关于“蓉北高铁物流园项目（配套商业附属工程-站前广场）”在预算控价评审中有关问题的回复

什邡市恒基建设投资发展有限公司：

我公司现对“蓉北高铁物流园项目（配套商业附属工程-站前广场）”在预算评审中所提问题逐一回复如下：

回复: 1.停车场车行道做法:

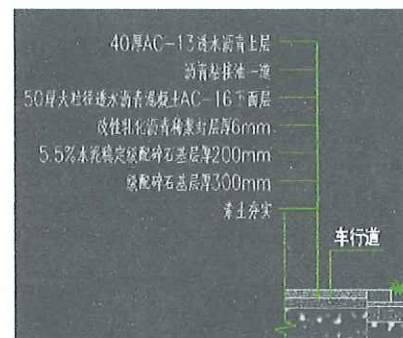
五、总平停车场地面的做法? 路沿石布置的位置及颜色做法?

SBS 改性沥青混合料 AC-13 上面层厚 40mm

沥青粘接油一道 (0.8Kg/平米)

改性沥青混凝土 AC-16 下面层厚 50mm

改性乳化沥青稀浆封层 (1.05Kg/平米)

5.5%水泥稳定级配碎石基层厚 200mm

级配碎石基层厚 300mm

素土夯实
